**VILKAVIŠKIO RAJONO SAVIVALDYBĖS ADMINISTRACIJOS  
CENTRINĖS PERKANČIOSIOS ORGANIZACIJOS  
VIEŠOJO PIRKIMO KOMISIJA**

## DĖL VIEŠOJO PIRKIMO

Vilkaviškio rajono savivaldybės administracijos viešojo pirkimo komisija gavo tiekėjo klausimų dėl vietinės reikšmės kelio VK2019, unikalus Nr. 4400-6068-3518, esančio Keturvalakių sen., kapitalinio remonto darbų (I etapas) pirkimo:

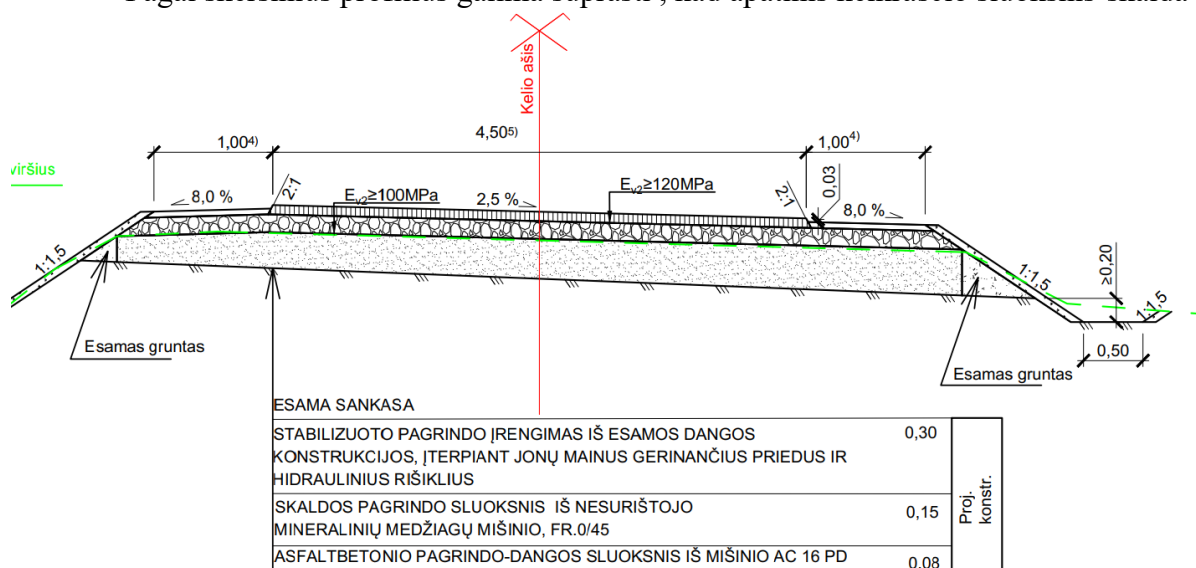
Patikrinkite ar atkuriamoji vertė projekte nurodyta su PVM. Ar Rangovai turi ją įsivertinti?

Ar Rangovai turės atlikti viso projekto darbo projektą ar tik perkamų darbų, t. y. I etapo?

Medžių atkuriamoji vertė nurodoma be PVM, Tiekėjas turi ją įsivertinti teikdamas pasiūlymą.

Tiekėjas turės atlikti tik perkamų darbų, t. y. I etapo darbo projekto parengimą.

Pateikiamas patikslintas tipinis skersinis profilis:

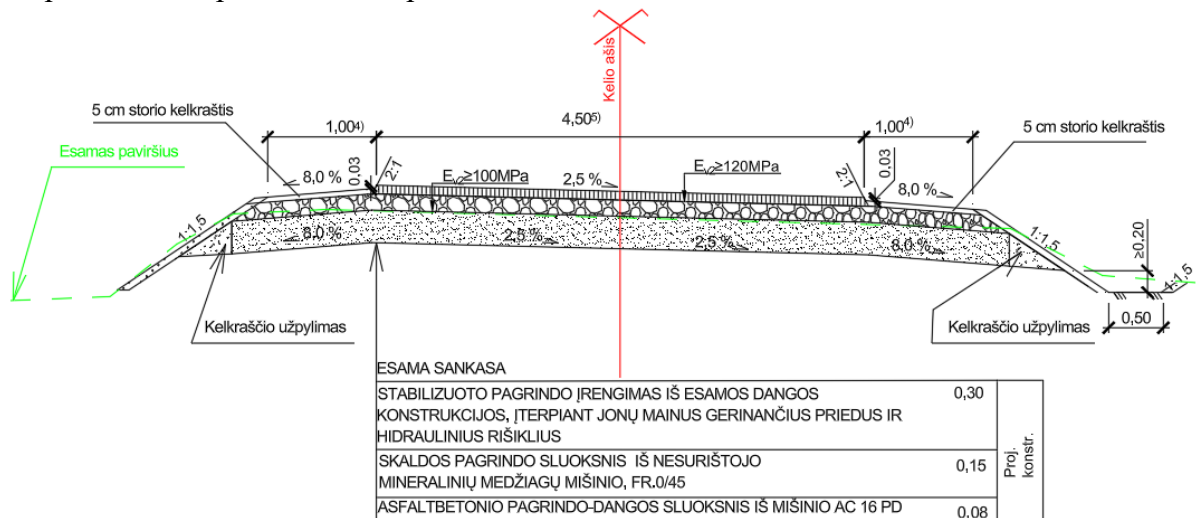
Pagal skersinius profilius galima suprasti, kad apatinis kelkraščio sluoksnis-skalda

Projekto kiekių žiniaraštyje kelkraščių konstrukcija tokia

Prašome patikslinti kelkraščio konstrukciją.

Taip pat prašome patikslinti ar į skaldos pagrindo sluoksnį įskaičiuotas ir kelkraščio apatinis sluoksnis iš skaldos taip kaip pavaizduota skelsiniame profilyje.

Po kelkraščių numatomas skaldos pagrindo įrengimas taip kaip nurodoma brėžinyje. Kelkraščio užpylimas numatomas stabilizuoto pagrindo ir šlaito susidarymo vietoje. Kelkraščiai turi būti tvirtinami 5 cm storio 85 % skaldos ir 15 % augalinio grunto mišiniu.
